PASA1_CSA Diécké

Liste des travaux à finaliser

Mai 2025

PASA1_CSA Diécké / PMT / CSA Diécké_2.1. PLATEAU MEDICO-TECHNIQUE

Bâtiment Plateau Médicotechnique
Plan d'Electricité - VENTILATION ET CLIMATISATION

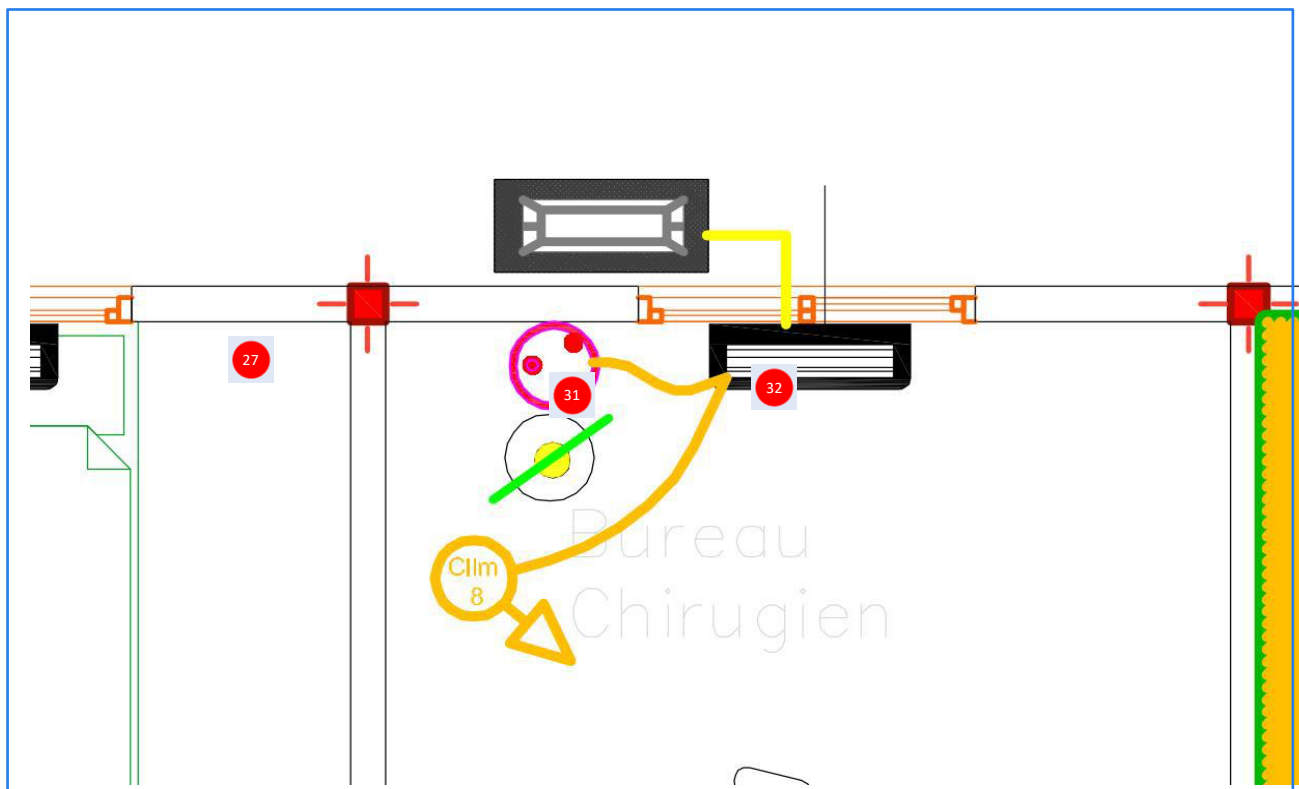
Installation électrique climatiseur à reprendre

Fixation interrupteur

Infiltrations d'eau

Finition mur à reprendre

Alimentation brasseur d'air à reprendre : tourne au ralenti

Fissure à corriger

Alimentation et condensat clim à reprendre

Alimentation et condensat clim à reprendre

Condensat clim à reprendre

Pose clim à reprendre

Mise à la terre à reprendre

Plan - PASA1_CSA Diécké / Hospitalisation / CSA Diécké_2.2. Hospitalisation_façades

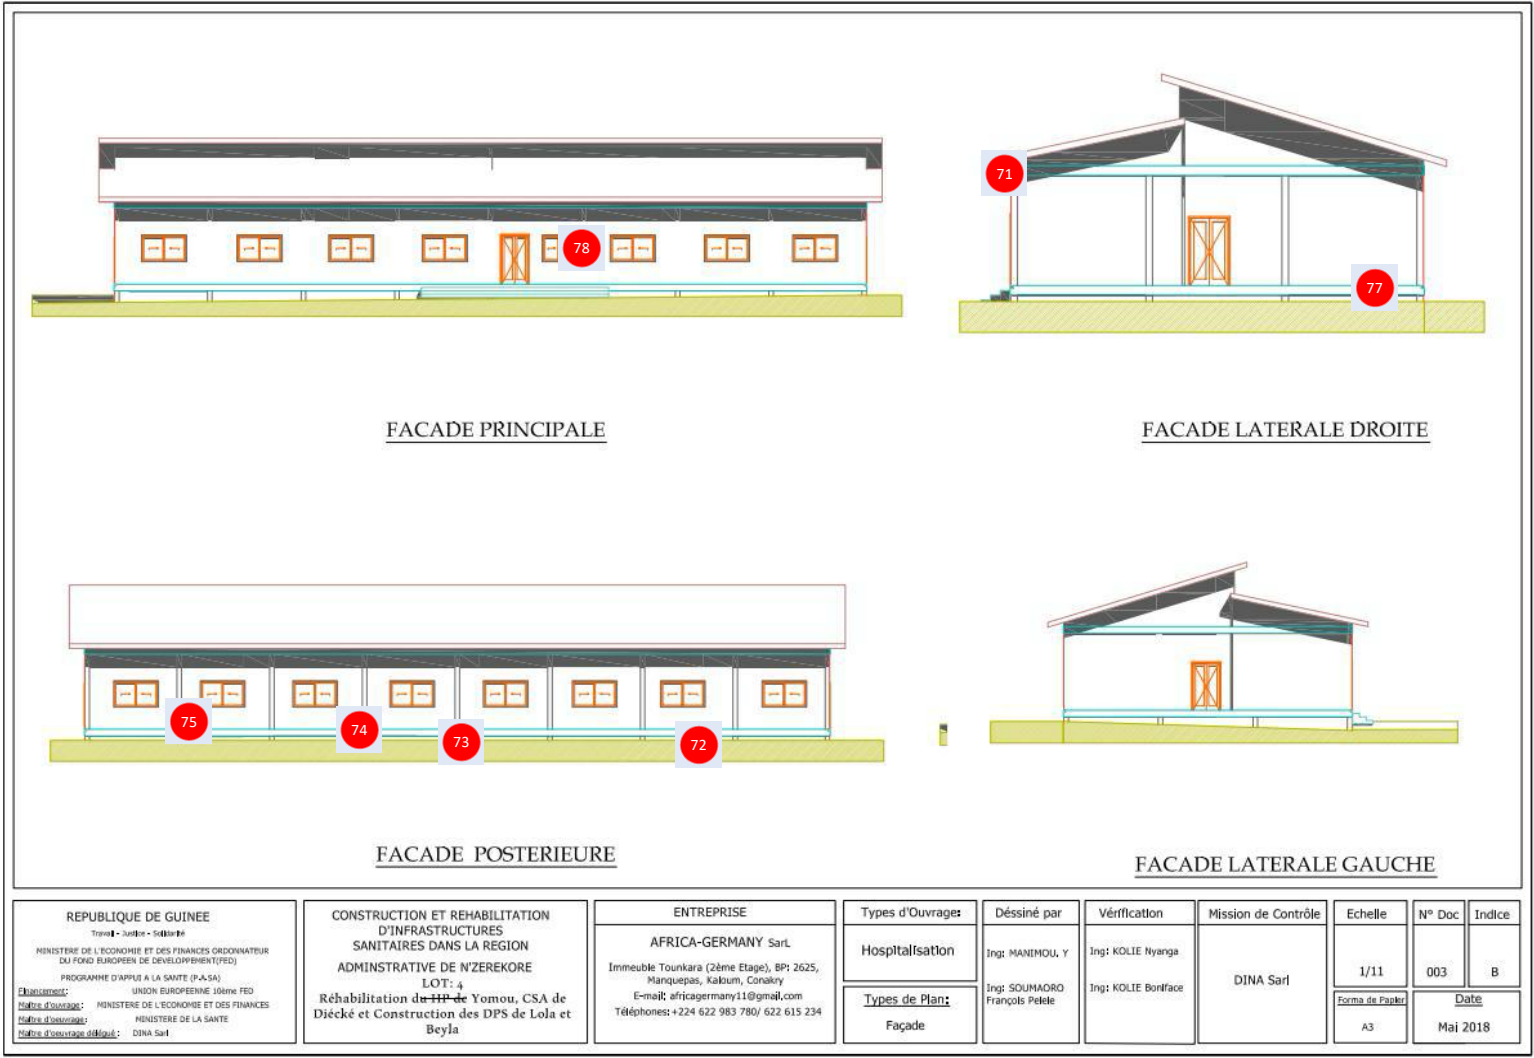
Traitement joint à reprendre

Fissure à corriger

Fissure à traiter et peinture à reprendre

Traitement joint dilatation à reprendre

Plan - PASA1_CSA Diécké / Hospitalisation / CSA Diécké_2.2. Hospitalisations

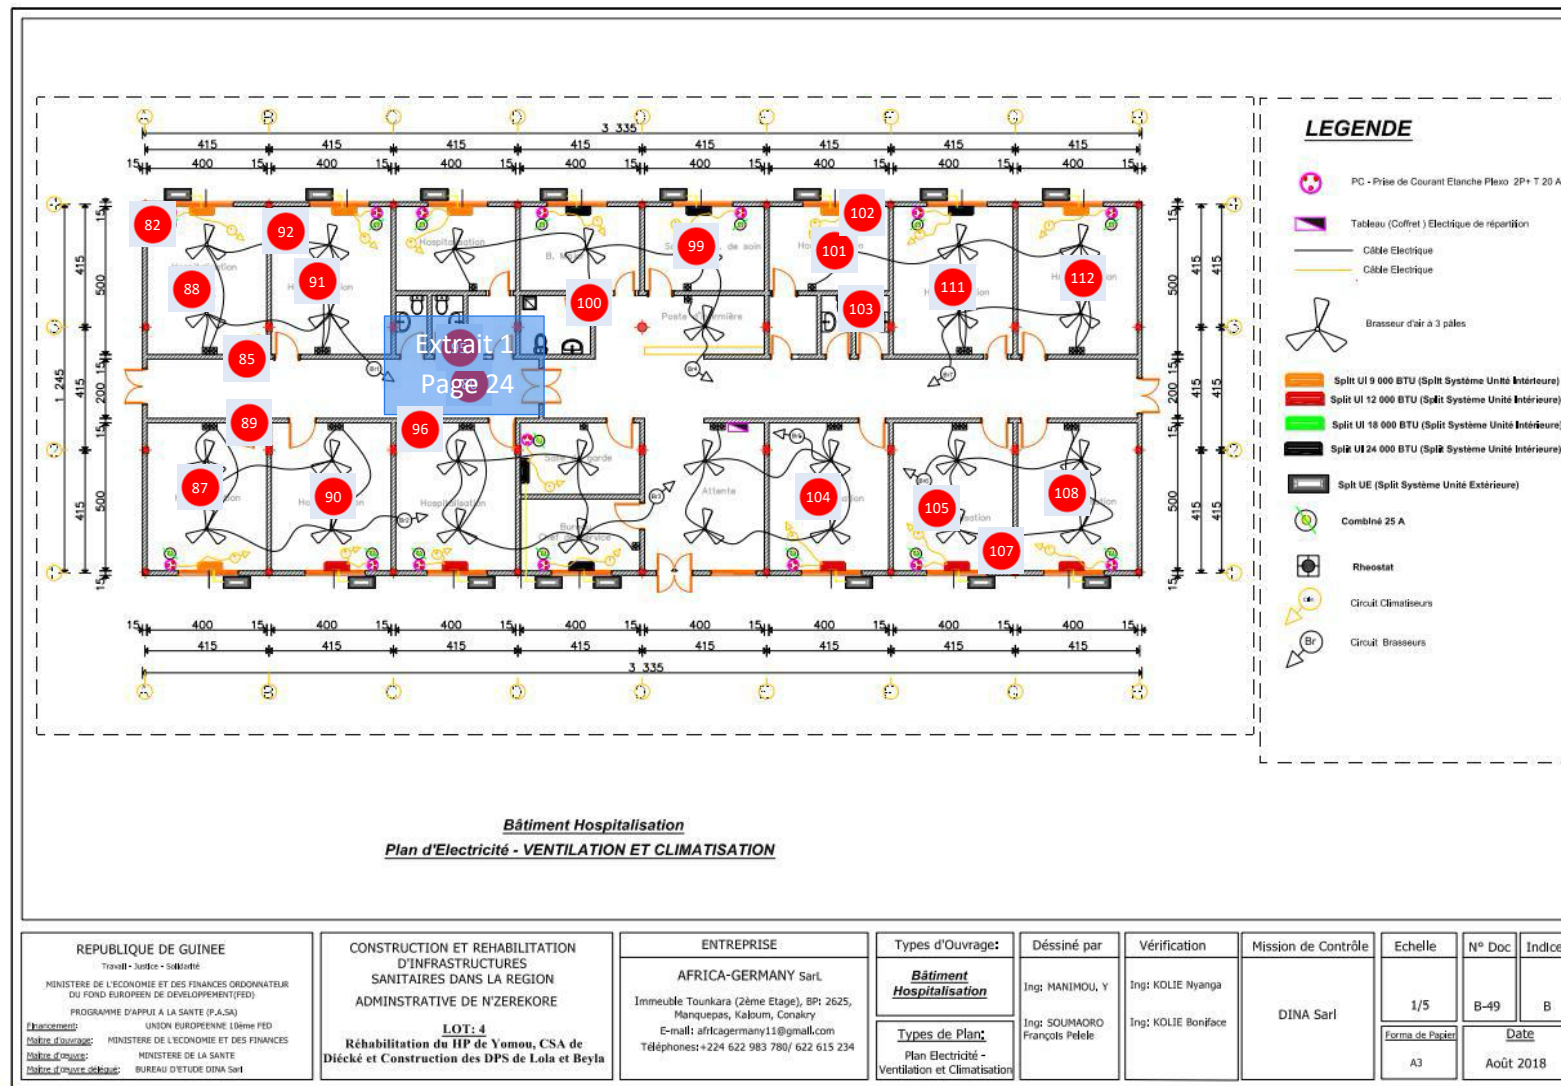
<p>79 Porte va et vient à reprendre</p>	 <p>80 Pose luminaire</p>	 <p>82 Finition mur à reprendre</p>
 <p>85 Finition mur à reprendre</p>	 <p>87 Brasseur d'air manquant x1</p>	 <p>89 Fissure à corriger</p>
 <p>92 Carreau à changer</p>	 <p>94 Réglette manquante</p>	 <p>95 Finition pièce à reprendre : enduit et peinture</p>
 <p>96 Porte manquante</p>	 <p>99 Fixation brasseur d'air</p>	 <p>100 Poignée manquante</p>

Fixation brasseur d'air

Finition interrupteur

Finition plafond

Raccordement évier

Plan - PASA1_CSA Diécké / Logement / CSA Diécké_2.3. Logement_façades

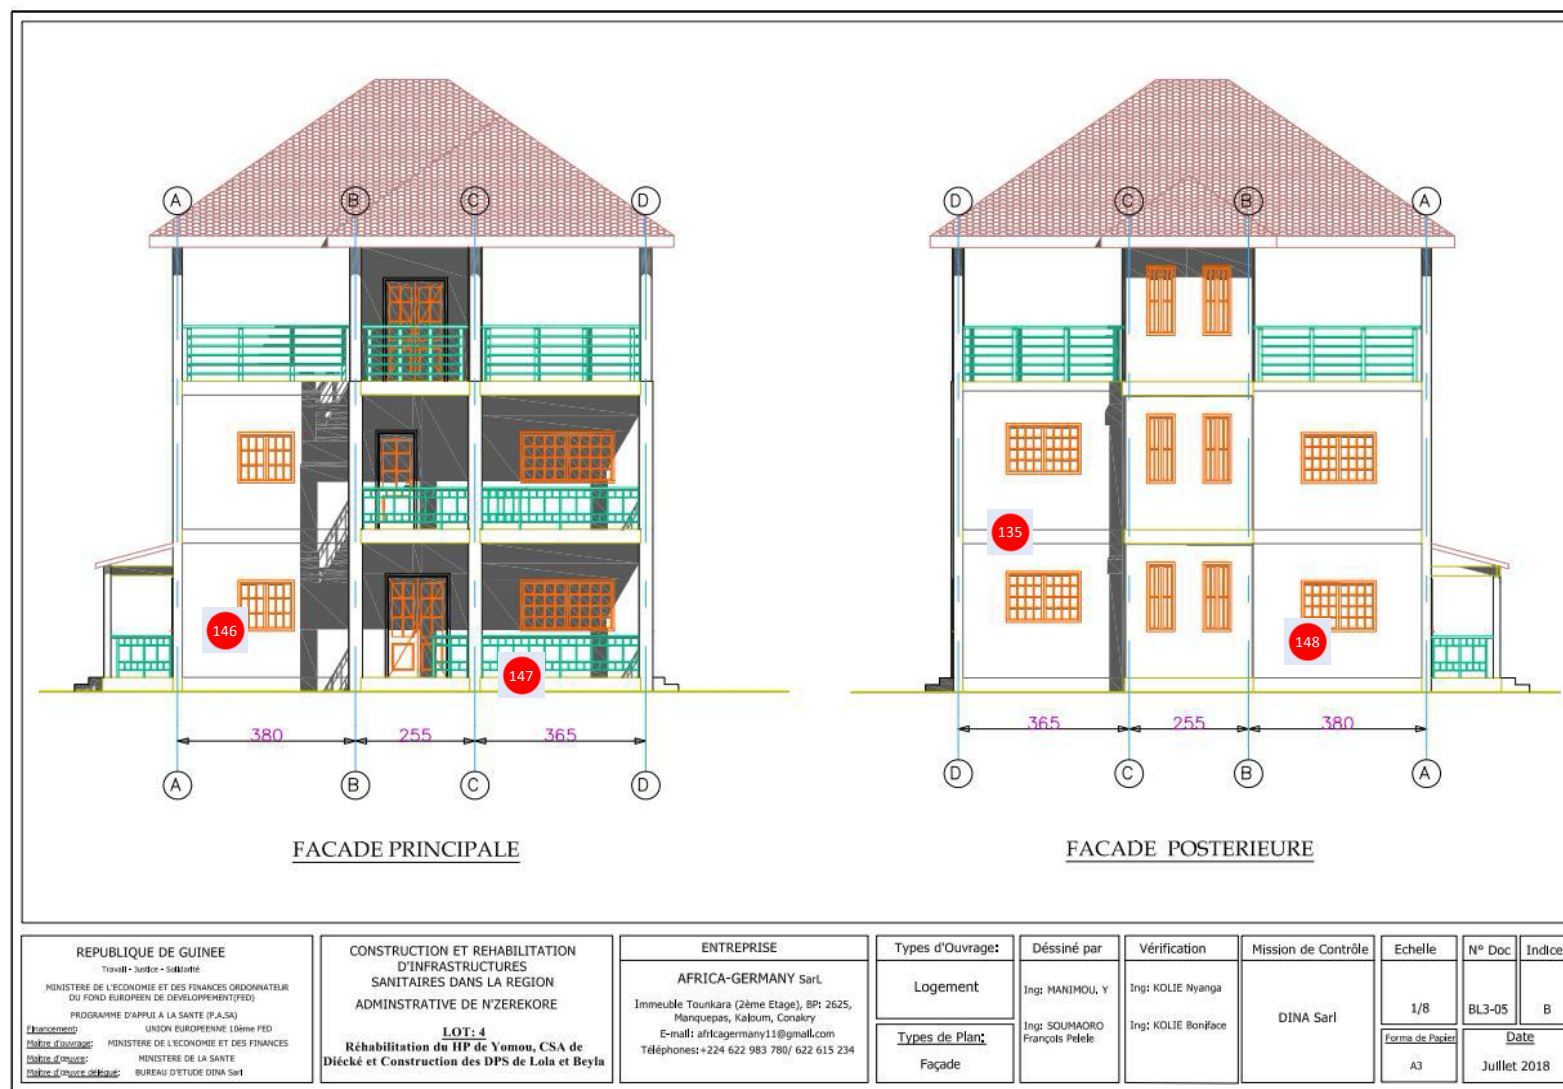
Reprise fuites d'eau en façade

Remontées d'eaux en
soubassement : gestion
étanchéité

Mise à la terre à reprendre

Remontées d'eau en
soubassement + fuite d'eau dans
les murs : à corriger

Plan - PASA1_CSA Diécké / Logement / CSA Diécké_2.3. Logement_R+1

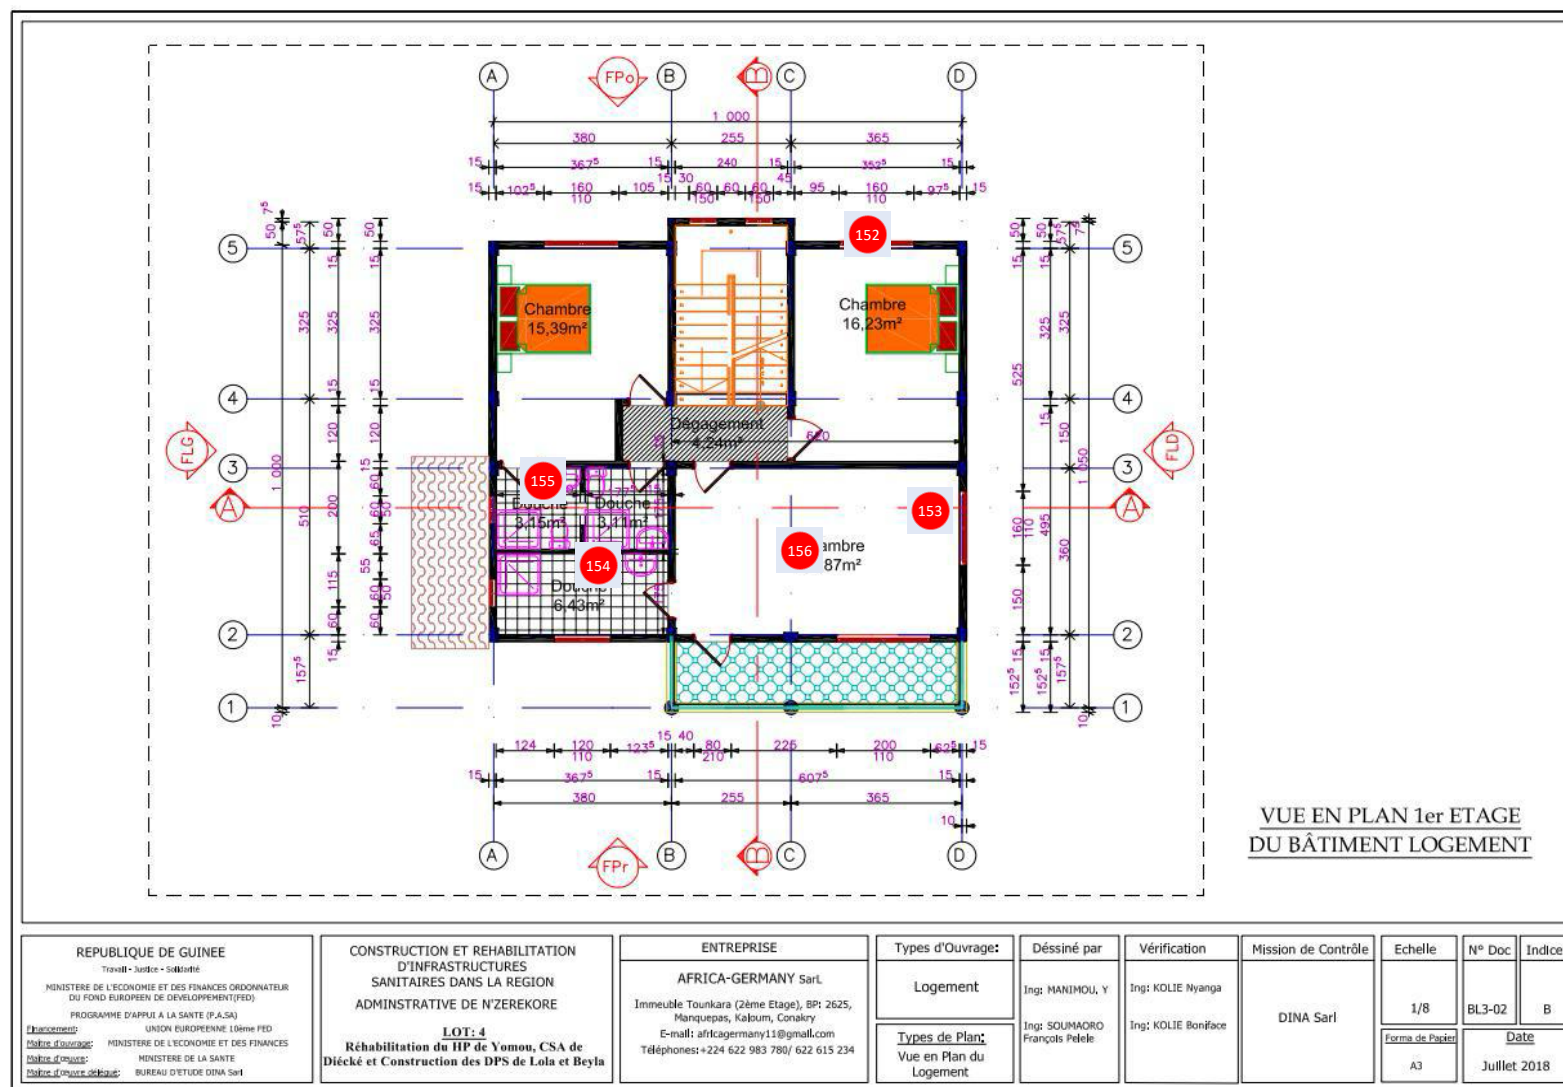
Infiltration d'eau sous fenêtre :
traiter joints

Joints faïence à faire au sol

Infiltrations d'eau à corriger

Traces d'humidité sur plafond à
corriger

Plan - PASA1_CSA Diécké / Logement / CSA Diécké_2.3. Logement_RDC

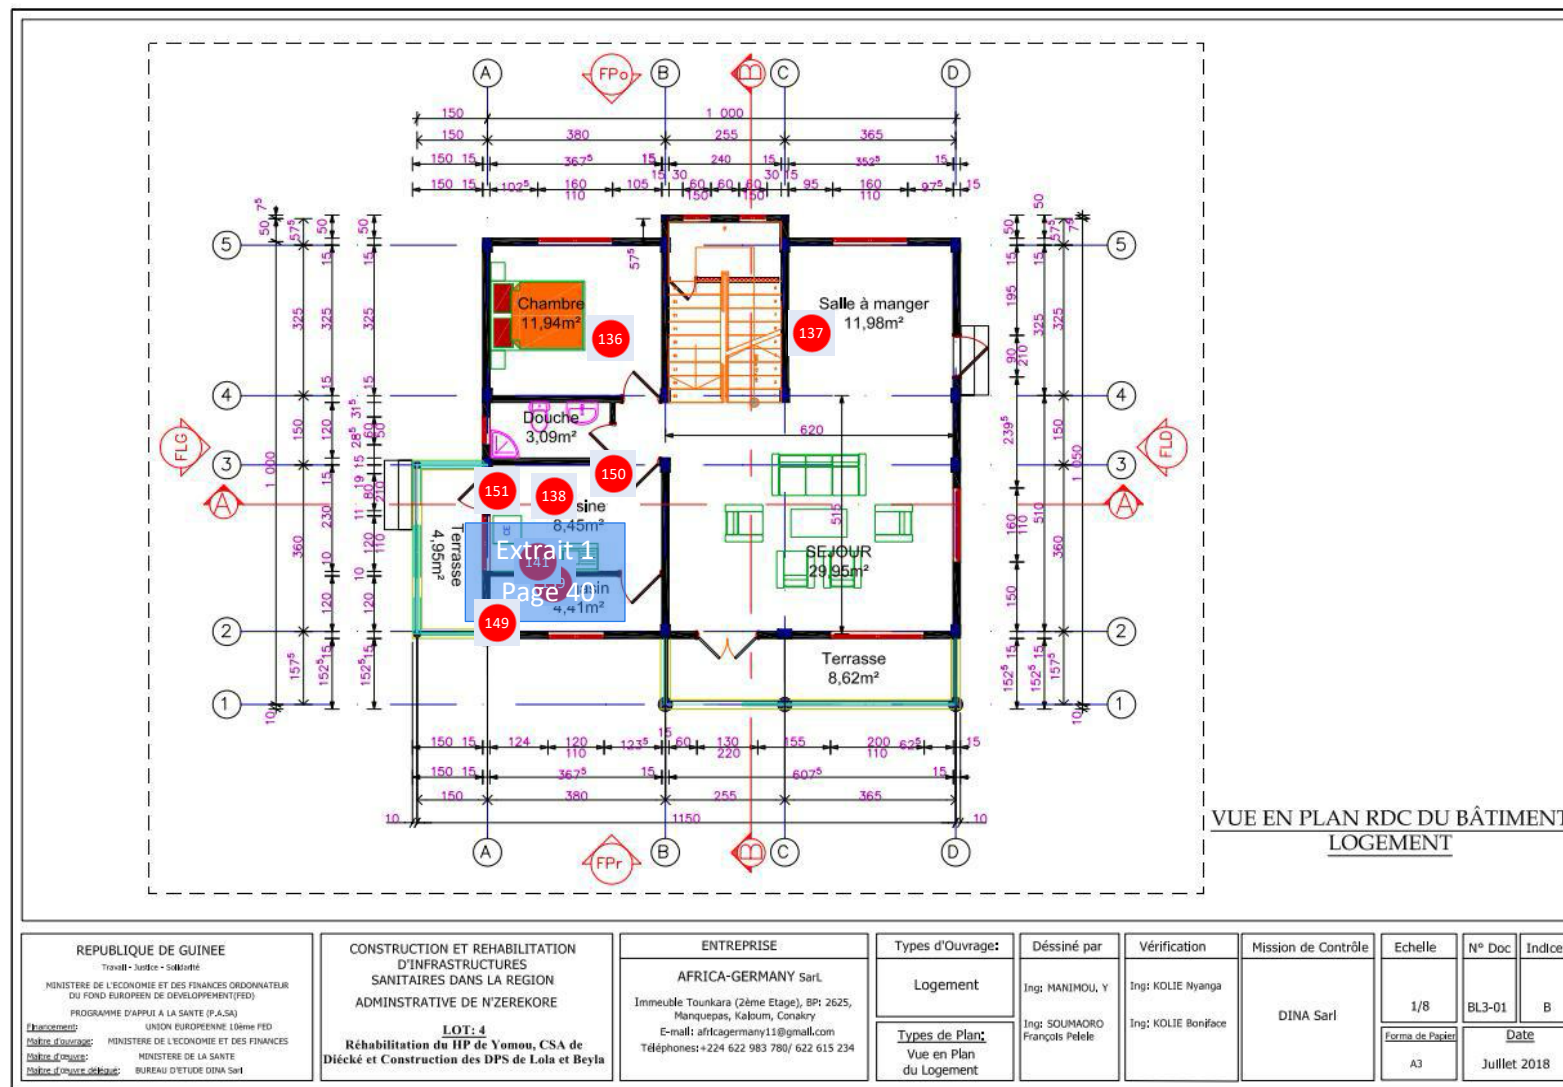
Infiltrations d'eau en plafond
venant des sdb à l'étage à traiter

Manque interrupteur à poser

Dégât des eaux / remontées
d'eau à traiter

Fissure à corriger

Raccordement évacuation sdb
R+1 à finaliser

Finition des interrupteurs à
reprendre

Traces d'humidité en plafond à
traiter

Plan - PASA1_CSA Diécké / 2.4. Latrines

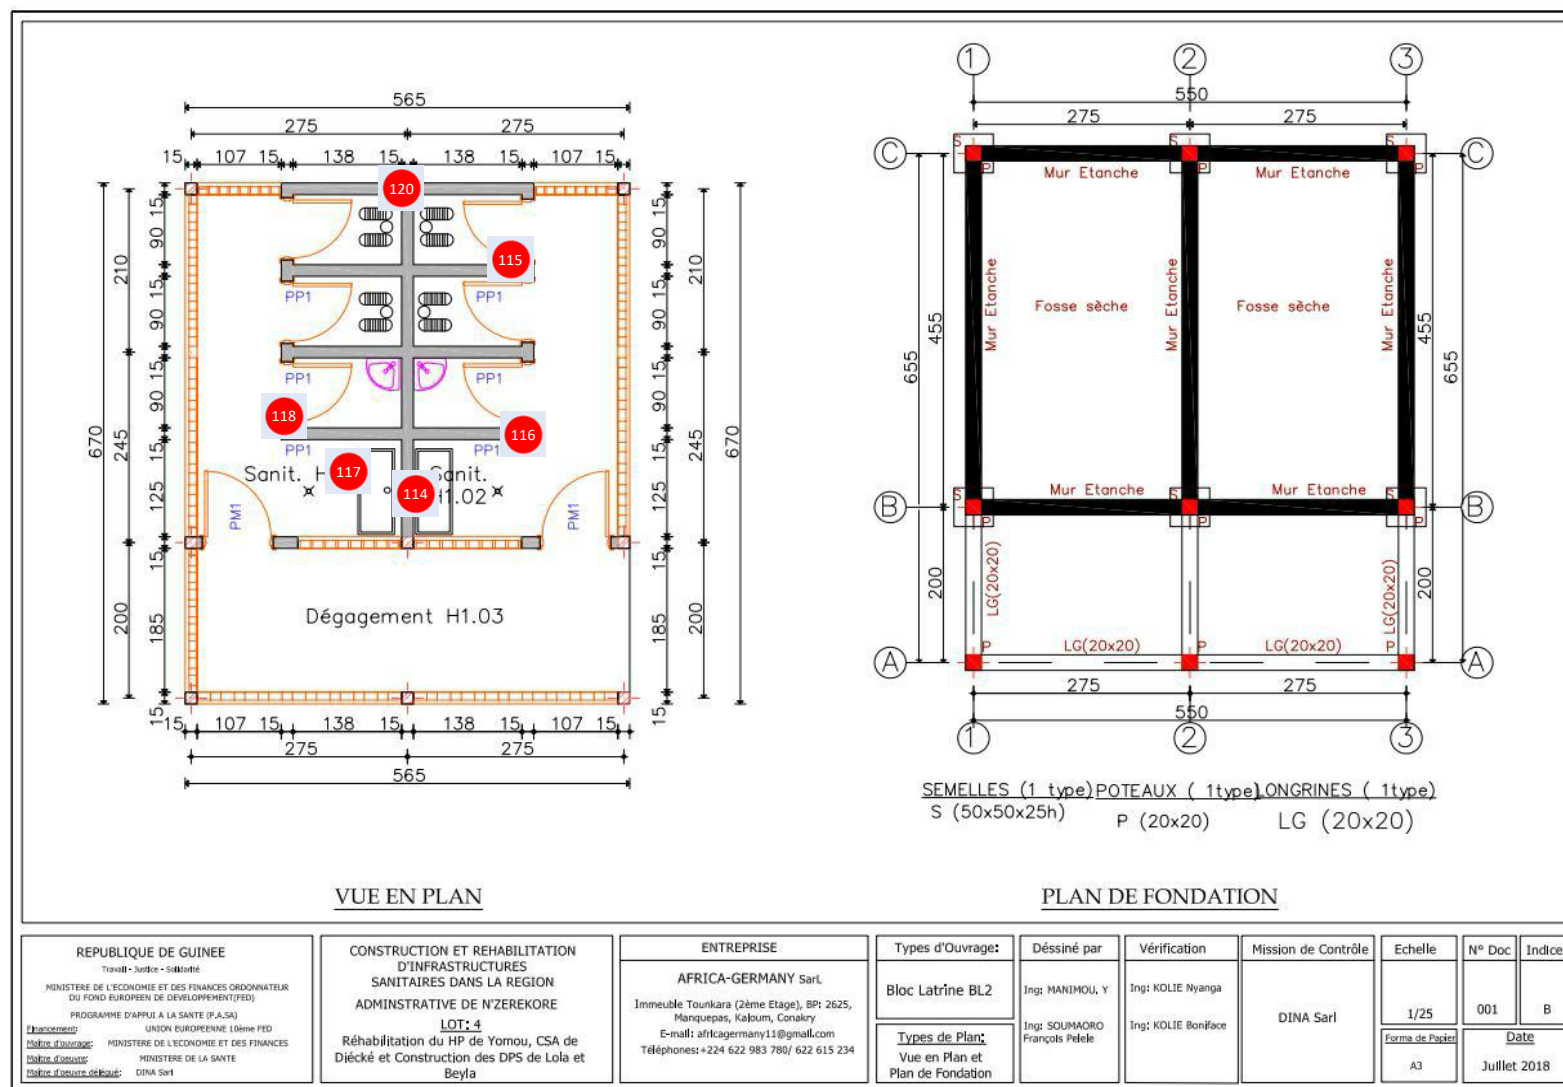
Bac collectif manquant à poser

Reprise menuiseries bois

Appareillages étanches non posés

Finition regard à reprendre
